**BIB-  
LIOTEK  
+ KULTUR-  
HUS PÅ TOPPEN  
DOMMERBETÆNKNING**

*arkitektkonkurrence 2009*

# FORORD

# FORSLAG 1 GRØNT PÅ TOPPEN

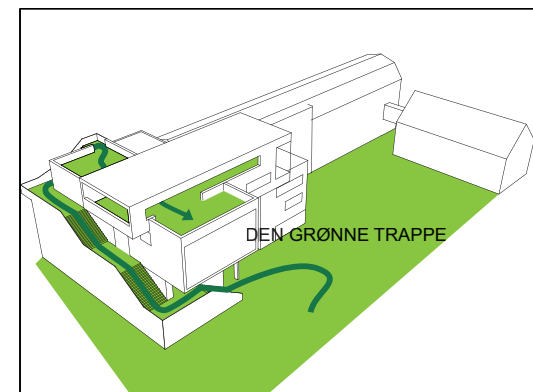
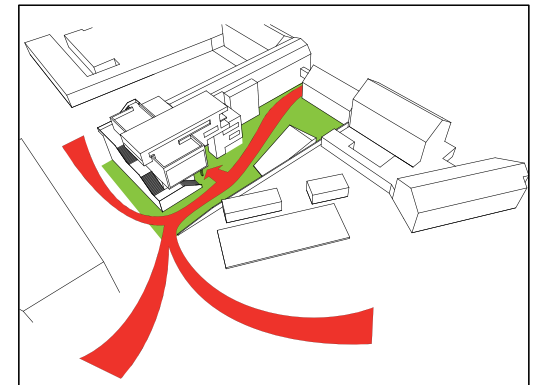
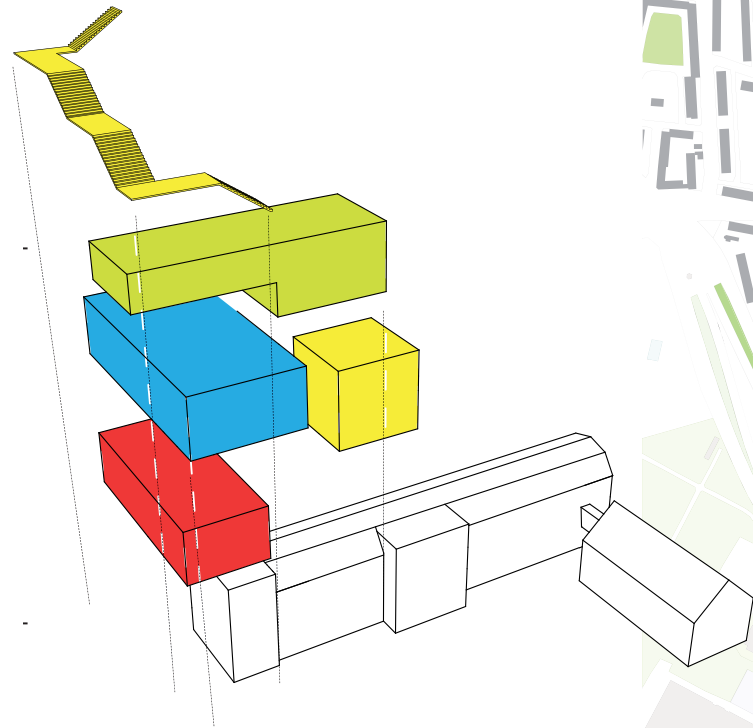
Forslaget argumenterer for kvaliteterne i den bymæssighed, der findes i Nordvest, og betragter det skødesløse eller skramlede som en væsentlig kvalitet, det er værd at bygge videre på. Ved at bygge det nye kulturhus op som klodser, eller 'æsker', omkring den eksisterende bygning, spejler forslaget disse kvaliteter. Herved skabes en fortolkning af Nordvests karakter med sine ofte sammensatte bygningstyper og forskelligartede by- og gårdrum. Samtidig markerer kulturhuset sig tydeligt i kraft af den uventede sammenstilling af materialer, der er inspireret af området: beton, galvaniseret stål og selvsåede planter, der vokser op af sprækker i stenbelægningen. Mellem 'æskerne' opstår et rum med en trippelhøj glasfacade mod Tomsgårdsvej. I stuen fungerer dette rum som foyer, og her står en trappe, der forbinder husets funktioner lodret. Muligheden for at skabe et åbent rum, der går gennem hele højden i 'mellemrummet', er dog ikke udnyttet.

'Æskegrebet' giver en ganske kompakt bygning, der friholder en stor del af grunden og derved gives der fri passage mellem Dortheavej og Rentemestervej. Den forskudte stabling af æskerne giver mulighed for terrasser mod øst og vest. Mod syd giver en udvendig trappe direkte adgang fra ankomstarealet til en vestvendt terrasse på 3. etage.

Forslaget viser generelt en forståelse for sammenhængen mellem bibliotek og kulturhus. Kulturfunktionerne er i det store og hele bibeholdt i den eksisterende bygning, mens biblioteksfunktionerne er fordelt endog ganske meget i både den eksisterende bygning og de nye tilføjelser. Børnebibliotekets placering i stueplan i foyeren, hvor det er i direkte sammenhæng med caféfunktionen og informationen, udgør et velkomstområde for husets brugere. Café- og køkkenløsningen er forbedret i forhold til eksisterende, med mulighed for udeservering. Salen er i princippet et ganske langstrakt, men sammenhængende rum.

Projektet anviser mange små rum til biblioteksfunktionen, fordelt ud over hele huset. Den anviste placering af den daglige transport af materialer til og fra biblioteket (via chauffører) i stueplan virker overbevisende. Derimod er flowet og overvågning af bibliotekets materialer problematisk i den øvrige del af biblioteket på grund af den store spredning af funktionerne.

Salens placering på 2. etage virker ikke optimal, især fordi der ikke er anvist et selvstændigt foyer-areal, hverken i relation til salens gulv eller balkon. Begge steder vil den fyldte sal skulle tømmes direkte ud i bibliotekets områder. Salen forekommer desuden at være uharmonisk proportioneret. Muligvis vil de to dele af salen kunne fungere uafhængigt af hinanden, men rummet virker ikke overbevisende som kulturhusets store, samlende rum.

Dommerkomiteen vurderer generelt, at en udendørs trappe i dette område ikke er hensigtsmæssig. Projektet har tilsyneladende overset det terrænmæssige forhold, at grunden falder en hel del fra nord mod syd – et forhold der vil have konsekvenser for udformningen af stueetagen mod Rentemestervej.

# FORSLAG 1 - FORSAT

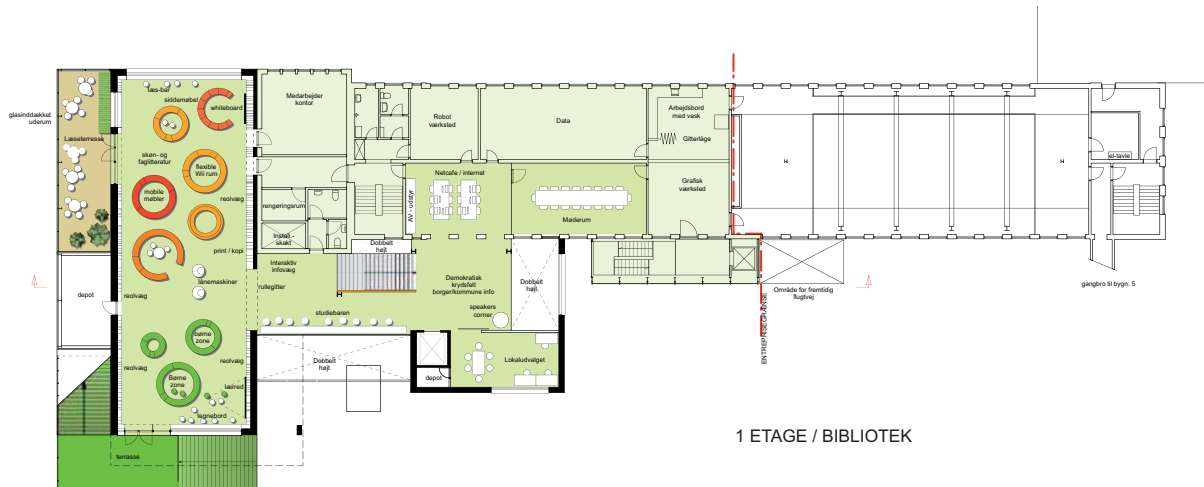
Forslagets nye kulturhus har et spændende og ganske råt udtryk, der spiller med områdets karakter, og denne tilgang virker sympatisk. Dommerkomiteen vurderer dog, at der ikke i tilstrækkelig grad er opnået overensstemmelse mellem 'æskernes' ydre form og de indre rum, de giver anledning til, hverken proportionsmæssigt eller i de valgte materialer. Mange af forslagets enkelte rum er alt for kompakte og unødvendigt små. Især for biblioteket er dette ikke en optimal løsning: de mange små rum binder ikke bibliotekets funktioner hensigtsmæssigt sammen. De viste overgange mellem bibliotek og kulturhusets forskellige funktioner virker generelt ikke optimale, og især de rumlige sammenhænge mellem 1., 2. og 3. etage giver indtryk af et manglende overordnet greb om bygningens rumlige organisering. Som eksempler kan blandt andre nævnes fraværet af selvstændige foyerområder til salen, at man ankommer med ryggen til biblioteket på 1. etage, og at cafe-gæsterne skal gennem børnebiblioteket for at komme ud i vinterhaven. Beplantningen på udearealerne forekommer overordentlig sparsom.

De generelt klemte rum skal ses i sammenhæng med at forslaget arealmæssigt ligger langt under de 1000 m<sup>2</sup> der er ønsket i programmet og som anses for opnåelige inden for den givne, økonomiske ramme.

# FORSLAG 2 RÅ OG FIN

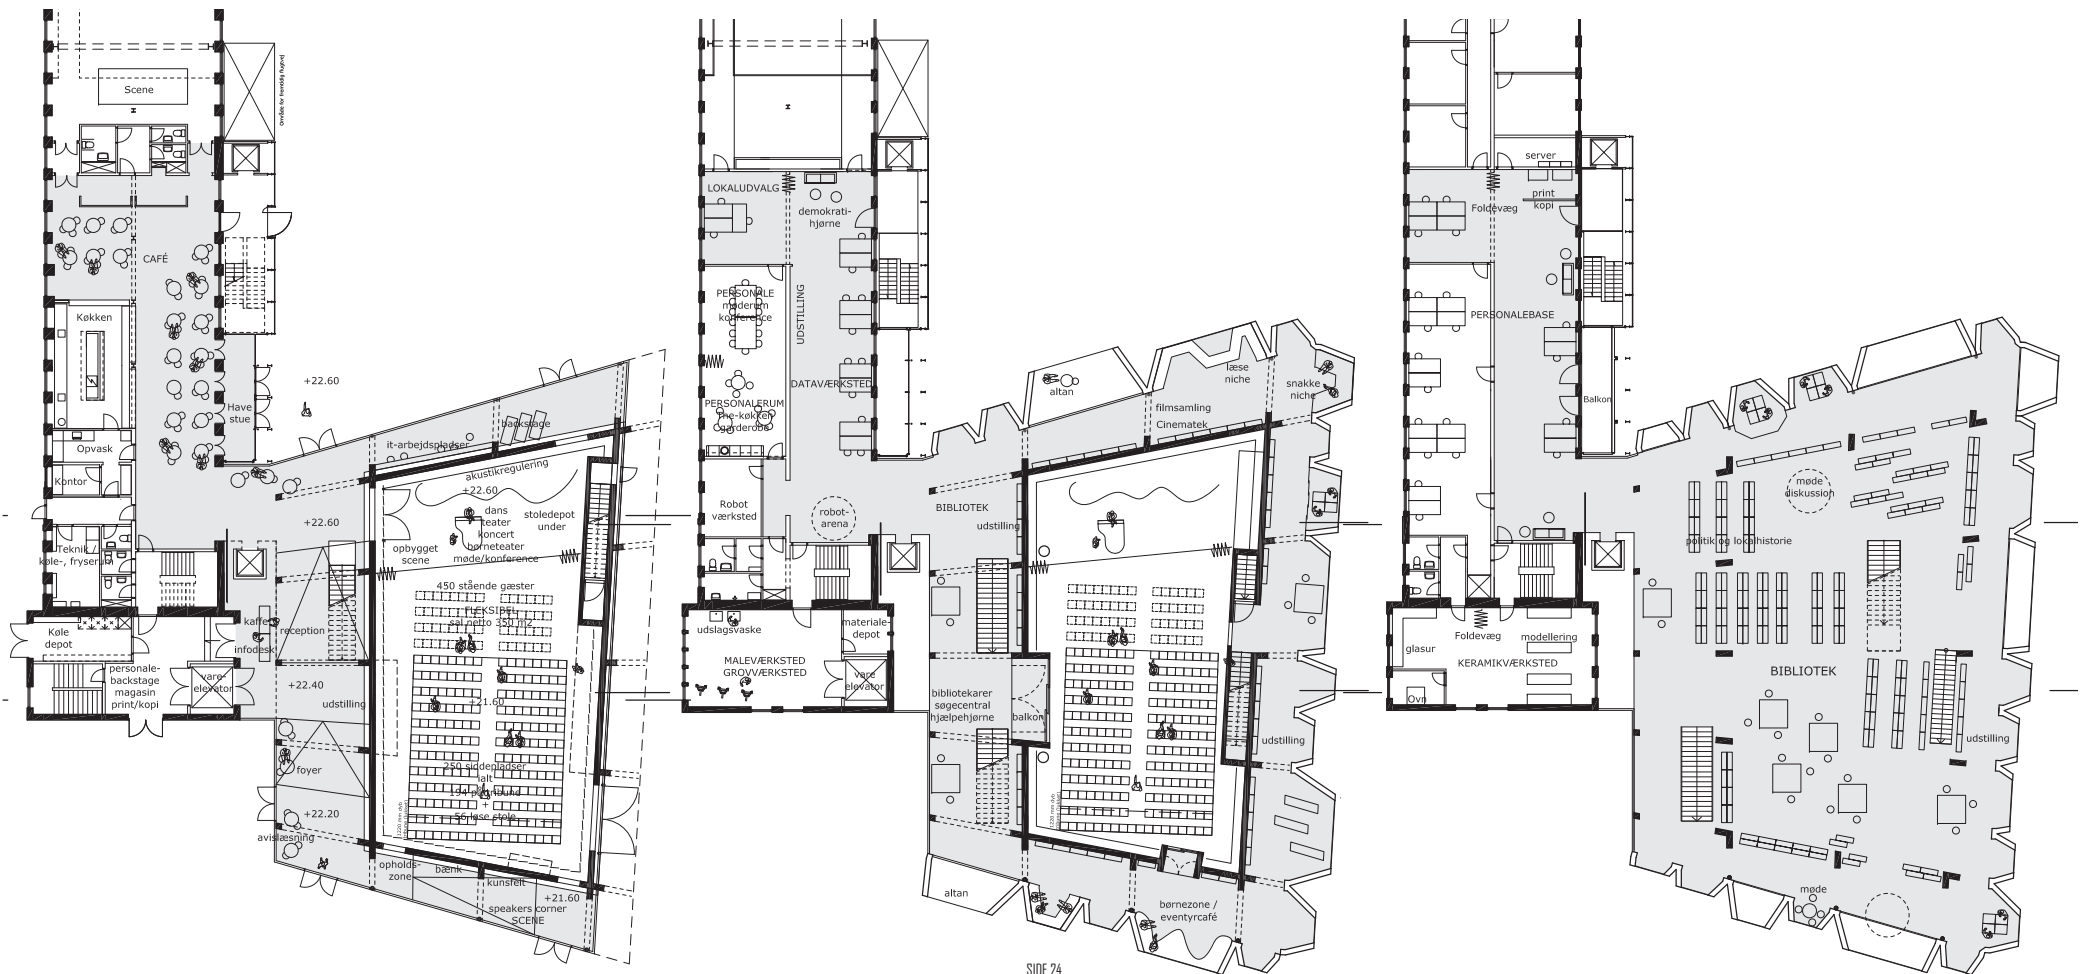
Forslaget placerer salen som et volumen ud for den eksisterende bygnings sydlige del og trækker herefter en ny facade rundt om. Herved skabes en række nye rum i mellemrummet mellem salen og den eksisterende bygning. Disse rum bliver til det nye kulturhus' hovedindgang og foyer med en trappe, der giver adgang til både den eksisterende bygning og tilbygningsens øvrige etager. Foyeren fungerer desuden som en passage gennem huset fra hovedindgangen mod Rentemestervej til Ungdomshusets gård.

I stuen er tilbygningsens facader transparente, men på 1. og 2. etage består facaden på alle tre sider af, hvad man kan kalde 'en verden af karnapper' i en tæt komposition. Karnapperne er tilsyneladende alle forskellige i dybde, højde, beklædning, indvendig aptering og møbleringsmuligheder, men har samtidig et karakteristisk og tydeligt slægtskab. Flere går over to etager og skaber derved dobbelthøje rum.

Forslagets behandling af udearealerne rummer en række kvaliteter og har som konkurrencens eneste tænkt grundens betydelige terrænforskel ind i bygningens udformning, og udnyttet denne udfordring i sit løsningsforslag. Det giver anledning til to karakterfulde uderum, der er bearbejdet meget grundigt: Et rum mod Dortheavej og Ungdomshuset der ligger relativt højt og et lavere liggende rum mod Rentemestervej der forholder sig mod kulturhuset. Terrænforskellen optages og udnyttes i salens indre, således at scenen er i niveau mod nord, mens gulvet er i niveau mod syd.

# FORSLAG 3 HUSET PÅ TOPPEN

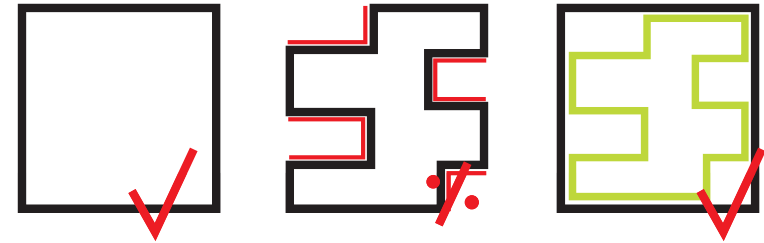
Forslaget dokumenterer, at det kompakte hus er bæredygtigt på flere måder: både fordi antallet af dyre facadekvadratmeter reduceres i anlægsfasen, og fordi energiforbruget reduceres på længere sigt. 'Det store hus' vil have en betragtelig signalværdi i området, som det hæver sig markant over byen øverst på bakken. På grunden syd for huset danner en blå ledelinje bogstaverne 'NV' og løser samtidig grundens terrænforskel med niveaufri adgange. Pladسدannelsen foran bygningen betegnes som en flexzone, med plads til udeservering, udstillinger og udeværksteder.

Forslaget udnytter disse udgangspunkter til at skabe en tilbygning, der i princippet indeholder et stort, men meget varieret rum, som brugeren træder direkte ind i fra hovedindgangen. Bygningens 'rum i rummet' opstår primært i den zone, der ligger klods op ad den eksisterende bygning. Her skyder dækkende sig ind over hinanden i et rum, der er åbent i alle fire etager. Hele stueetagen er optaget af Cafeen og Salen, og foyerens høje rum giver et godt overblik over bygningens øvrige funktioner. Salen er adskilt fra foyeren af en 'funktionszone', men der er god visuel kontakt til hele indgangsarealet, når salens

brede døre er åbne. Salen er velproportioneret, har en god logistik og er de anviste muligheder for dens multianvendelighed er overbevisende.

Yderligere rumlig variation skabes af en lang udvendig trappe, der – inspireret af bl.a. Vor Frelzers Kirke på Christianshavn – snor sig langs bygningens yderside fra gadeplan op til tagterrassen. Trappen er så at sige 'skubbet ind' i volumenet, hvilket giver en række forskellige rumlige situationer indvendigt.

Biblioteket er placeret på 2. og 3. etage, i store, åbne rum. Forslaget viser en række eksempler på, hvordan biblioteket kan danne 'rum i rum' med forskellige møbleringsmuligheder. På 3. etage foreslås en sydøstvendt tagterrasse i forbindelse med et 'orangeri', møbleret med høje reoler, med café og en fantastisk udsigt over byen. Forbindelsen mellem biblioteket og den eksisterende bygning, hvori kulturhusets funktioner er bevaret stort set uberørt, går henover en gangbro placeret ud for elevatoren på hver etage.

# FORSLAG 3 - FORSAT

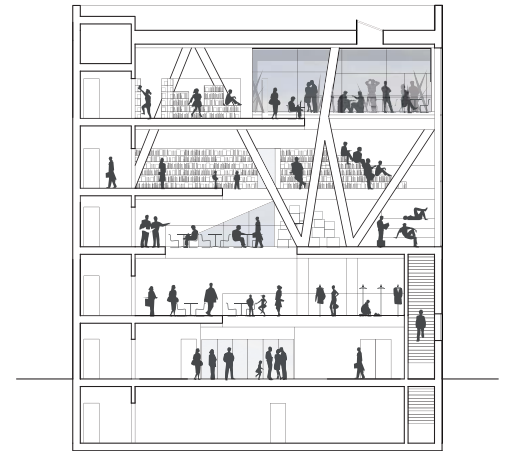
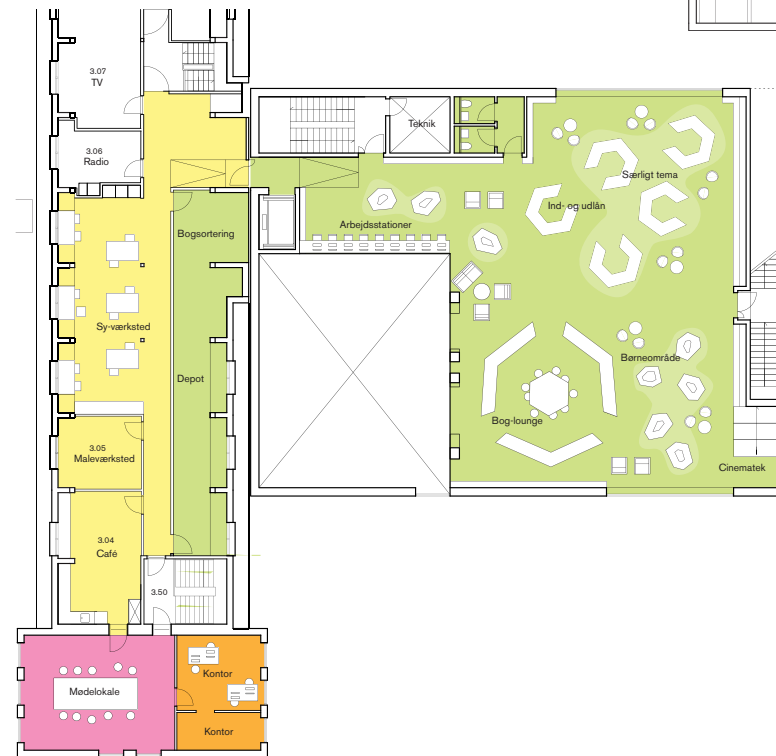
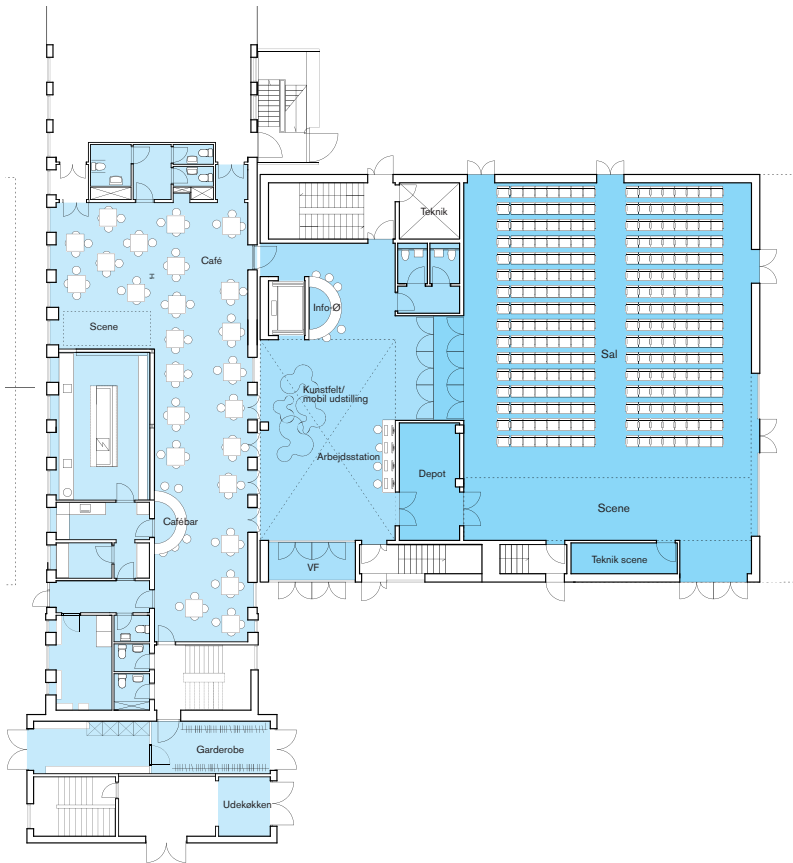
*Sammenfatning og vurdering af forslag 3:* Den foreslåede tilbygning vil med sit kolossale volumen melde sig med stor styrke i bybilledet, og har på dén måde visse kvaliteter som 'ikon' for bydelen. Foyeren er et åbent, varieret og oplevelsesrigt rum, og forslaget rummer fine rumlige enkelt-elementer som den udvendige trappe og tagterrassen. Placeringen på grunden giver dog en række alvorlige problemer. Det meget store volumen fremstår mod nord som en ganske brutal væg i Ungdomshusets gård, og vil reelt betyde et farvel til sollys i dagtimerne i dette uderum. Udformningen af tilbygningen gør, at dagslyset i en relativt stor del af den eksisterende bygning minimeres. Tilbygningens østside er placeret direkte i skellet mellem kulturhusets grund og Shell-grunden med det resultat, at den i programmet efterspurgte passage mellem Dortheavej og Rentemestervej er helt afhængig af, at Shell-grunden overtages og omdannes til bydelspark. Også forslagets

behandling af uderummene tyder på dette. Hovedadgangen sker fra Rentemestervej via 'det blå spor' mellem flexzonen og cykelparkeringen. Det er muligt at passere gennem bygningen fra nord til syd, men dette foregår i så fald gennem to lukkede døre i hver sin side af en brandtrappe. Dommerkomiteen finder desuden, at forslagets forståelse for sammenhængen mellem kulturhus og bibliotek ikke er forfulgt rumligt til et punkt, hvor de to dele reelt bliver integrerede. Placeringen af biblioteket på 3. etage gør, at bibliotekets funktioner ikke kan melde sig umiddelbart for den besøgende, der må bevæge sig langt for at komme frem til det. Salen fungerer således fint som sal, biblioteket som bibliotek, og kulturhuset som kulturhus - men en ny og inspirerende sammenhæng mellem husets 7 funktioner toner ikke frem i forslaget.

# FORSLAG 4 VINDERPROJEKT KULTURHUS + BIBLIOTEK NV

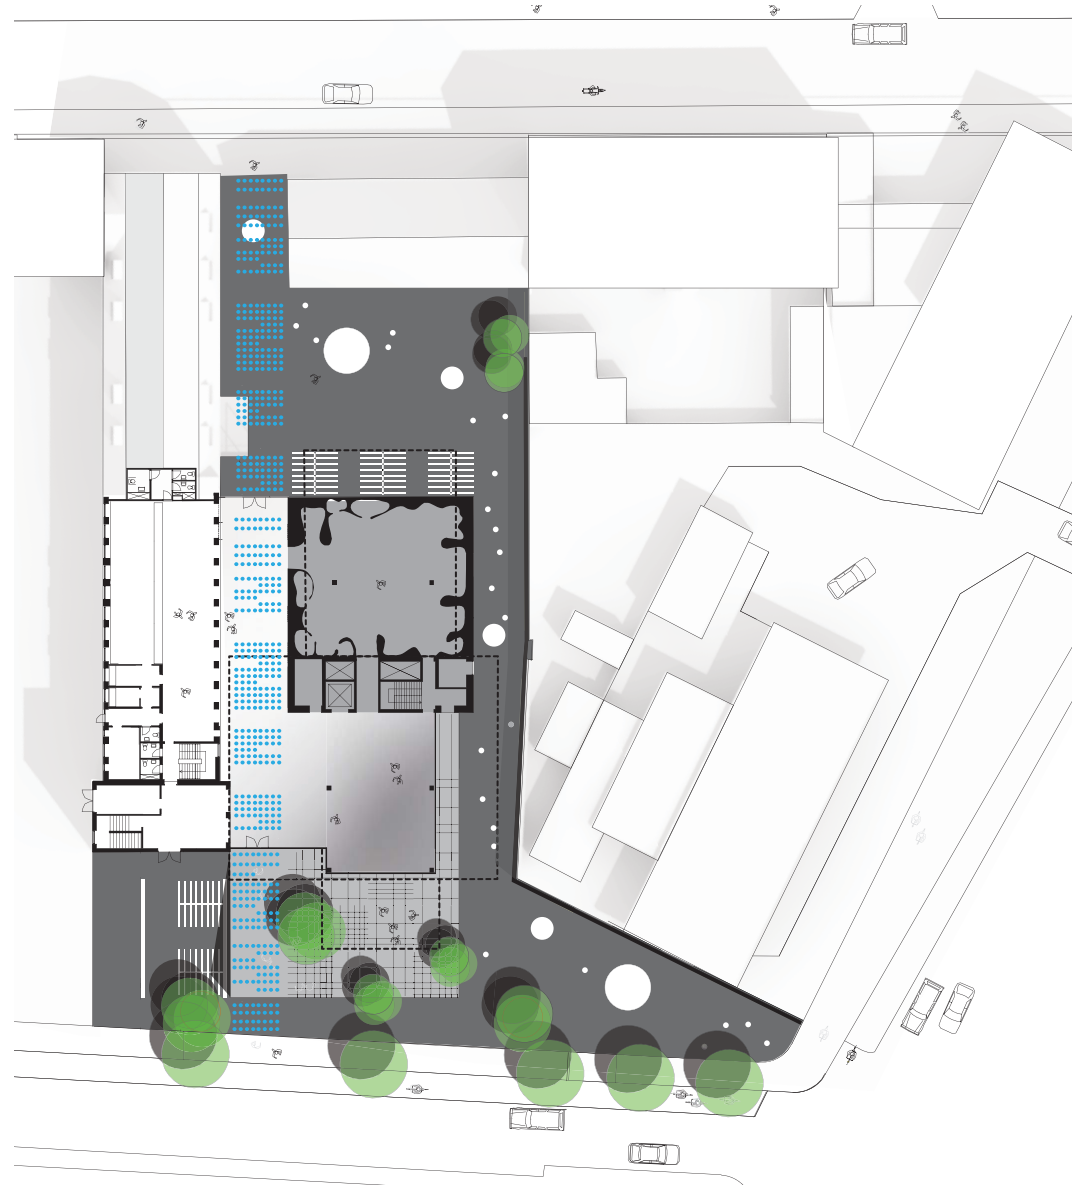
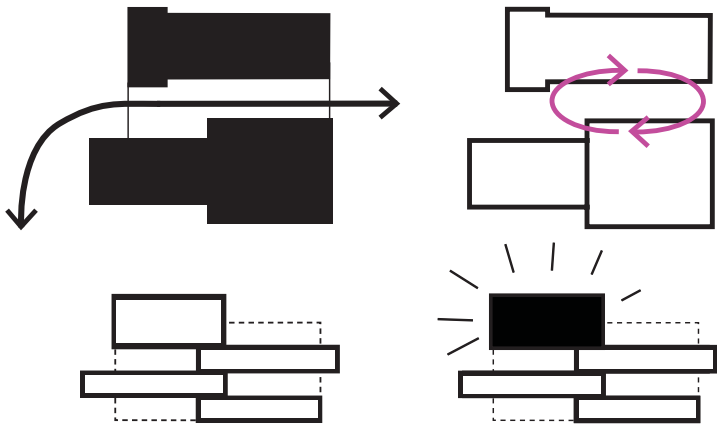
I det brede mellemrum mellem denne stabel og den eksisterende bygning, opstår i midten af det nye Bibliotek + Kulturhus en generøs foyer, der er åben i hele sin højde. Foyeren har hovedindgang mod Rentemestervej i syd, men er også åben mod Ungdomshuset i Nord. Projektet hører således til konkurrencens 'Passageprojekter'. Dette hovedgreb giver en umiddelbar sammenhæng mellem bibliotek og kulturhus, og skaber en åben og inviterende indgangssituation, hvor husets mange funktioner præsenterer sig på bedste vis for den nytilkomne, der let vil kunne aflæse bygningen og orientere sig i den.

Det primære arkitektoniske motiv - 'bogstabelen' - er tæt forbundet med den funktionelle opdeling i projektet, der er meget klar: 'Bøgerne' er relativt lukkede volumener, hvori funktionerne er fastlagte, og illustreret med forskellige, karakterfulde indretninger. I de arealer, der er mellem bøgerne og den eksisterende bygning, er placeret mere fleksible funktioner. Denne 'arbejdsdeling' mellem faste og fleksible zoner giver et godt udgangspunkt for en

god dynamik i bibliotekets funktioner. Denne hoveddisposition giver nogle veldefinerede rumforløb med velbelyste, velproportionerede og dermed generelt anvendelige rum. Også ønsket om adgang til det fri fra alle hovedfunktioner er imødekommet - især skal tagterrassens vinterhave fremhæves.

Forslaget demonstrerer en særdeles god forståelse for den nye sammenhæng mellem bibliotek og kulturhus. Biblioteket melder sig allerede i stueetagen i kraft af et forslag om "det hurtige bibliotek", som bringer dele af bibliotekets funktioner fra de øvrige etager til stede i stuen. Også cafeen, der er udvidet i forhold til de nuværende forhold, findes i stuen, og der opstår en fin synergi mellem disse to funktioner og børnebiblioteket, der er indrettet i den nederste af stabelens 'bøger'.

Kulturhusets personalerum på 1. etage er placeret fint med hensyn til overblik over huset som helhed og hænger desuden godt sammen med den ungdomslounge og det mediatek, der er placeret lige overfor i 'stabelens' 1. etage. Der er ligeledes en fin kontakt til værkstederne fra 'det klassiske bibliotek' på 3. etage.

Foyerens belægning fortsættes ud i de to nye byrum mod Ungdomshuset og mod Rentemestervej. Selve passagen er markeret med et blindskriftmønster i belægningen. En plint af beton forlænger simpelthen bygningens gulv mod syd og skaber plads for en opholdsterrasse for udeservering.
